**Enquête publique  
relative à la Révision Simplifiée du Plan Local d'Urbanisme de Paris,  
Secteur Porte de Versailles (Opération Triangle)  
dans le 15<sup>ème</sup> arrondissement**

**RAPPORT D'ENQUÊTE  
&  
AVIS MOTIVE DU COMMISSAIRE ENQUÊTEUR**

Paris, le 23 mars 2012

### 7. La continuité entre Paris et les communes limitrophes : paysage urbain, commerces...

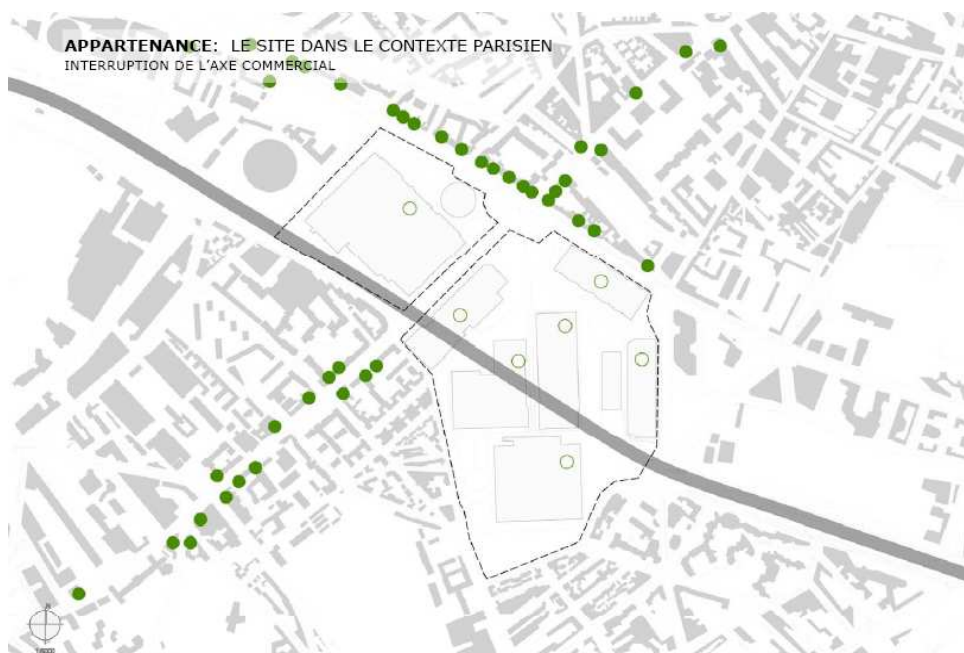
Plusieurs observations considèrent que Triangle constitue une « barrière » entre Paris et les communes limitrophes.

Le point B.5 du rapport de présentation (« Présentation du projet Triangle et justification de l’intérêt général – La liaison urbaine entre Paris et les communes limitrophes » p.17) explique comment le projet Triangle créé un lien entre les communes limitrophes et Paris. La référence à une « *barrière* » n’est absolument pas pertinente et ne peut être appliquée au projet, alors que :

- le bâtiment est implanté de façon perpendiculaire et non parallèle au périphérique. Cette implantation a pour effet de souligner et d’accompagner l’axe de l’avenue Ernest Renan qui relie Paris à Issy les Molineaux.
- Comme indiqué au registre parmi les opinions favorables, ce bâtiment constituera un lien symbolique entre Paris et Issy-les Molineaux.
- Les commerces situés au rez-de-chaussée de Triangle animeront l’avenue Ernest Renan et permettront aux passants de pénétrer dans le bâtiment. Ils rompent la monotonie d’un parcours : aujourd’hui, à l’emplacement du projet, les piétons longent une grille de plus de 200 mètres de long.

#### 5. Effet du bâtiment sur le vent

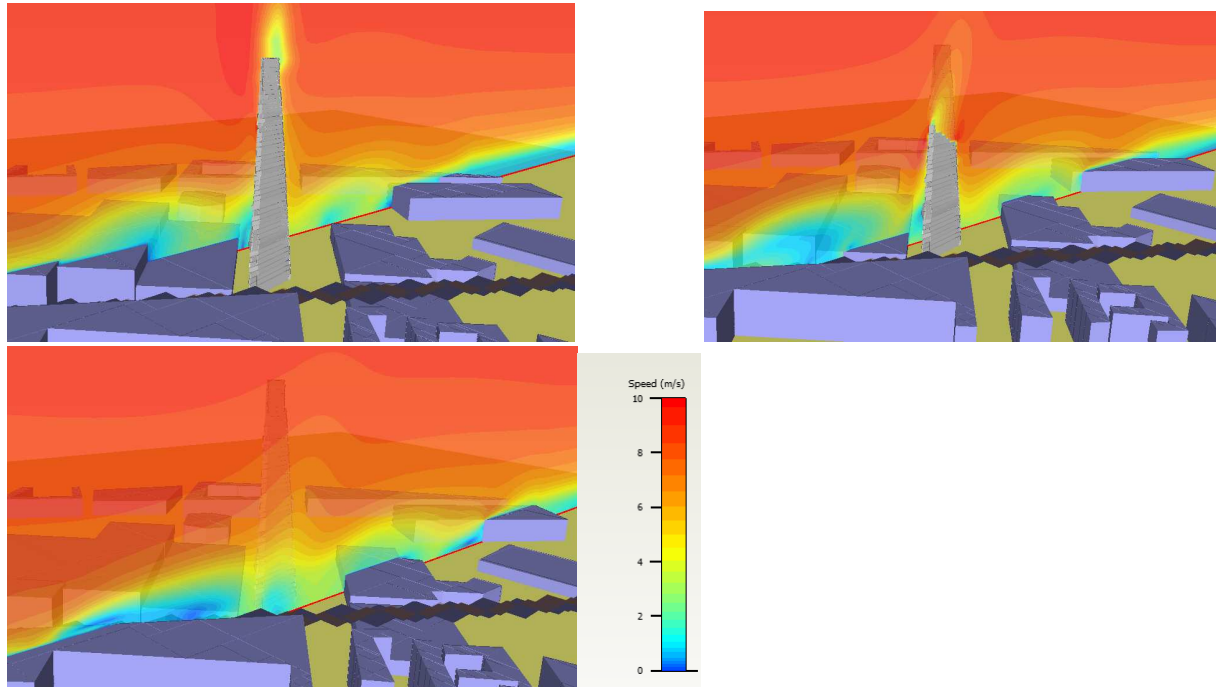
17-4 : signale « la possibilité de problèmes de Santé Publique. Les vents dominants, orientés Ouest-Est, semblent ne pas même préoccuper les promoteurs. Les turbulences irrépessibles créés par la tour transformeront les rues de Vaugirard et Desnouettes en couloirs venteux et l'esplanade de la place dite de la Chute du Mur de Berlin en zone de turbulence majeure : on ne peut négliger le risque d'une dispersion de germes dus à la climatisation de la tour dans l'atmosphère parisienne. des procès sans fin sont à prévoir, intentés pour atteinte à la Santé Publique » ;

Les vents dominants sont parfaitement connus et sont un des paramètres à l'origine même de l'implantation du bâtiment. Ils ont été pris en compte via des modèles numériques en CFD (dynamique des fluides) permettant de vérifier que la forme du bâtiment ne générera ni turbulences ni accélération de vent.

Les images suivantes (3 coupes) permettent de visualiser les vitesses de vent selon 3 plans différents verticaux et parallèles orientés SO/ NO en intersection des façades de la tour. En pied de tour, les vitesses simulées sont inférieures à 2 m/s (pour un vent dominant à 4 m/s orienté sud-ouest). Cela correspond à une situation classique de zone urbaine non perturbée.

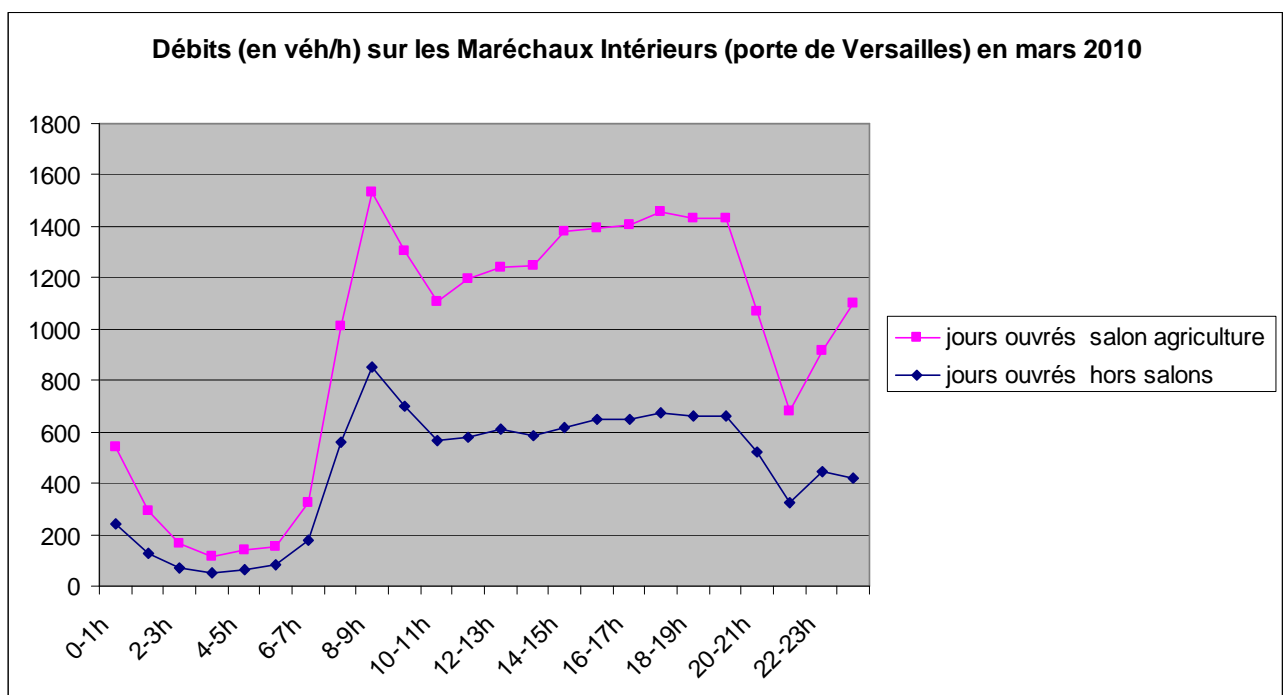
Plusieurs observations portent spécifiquement sur la saturation du trafic en période de salons

Les 250 véhicules utilisés par les futurs employés correspondront à un flux aller retour de 500 véhicules /jour. Ce chiffre est à comparer :

- au trafic du boulevard périphérique de l'ordre de 150.000 véhicules /jour
- au trafic des boulevards des maréchaux, de l'ordre de 20.000 à 25.000 véhicules/ jour.

En comparaison, le nombre de véhicules liés à l'usage de Triangle est relativement faible
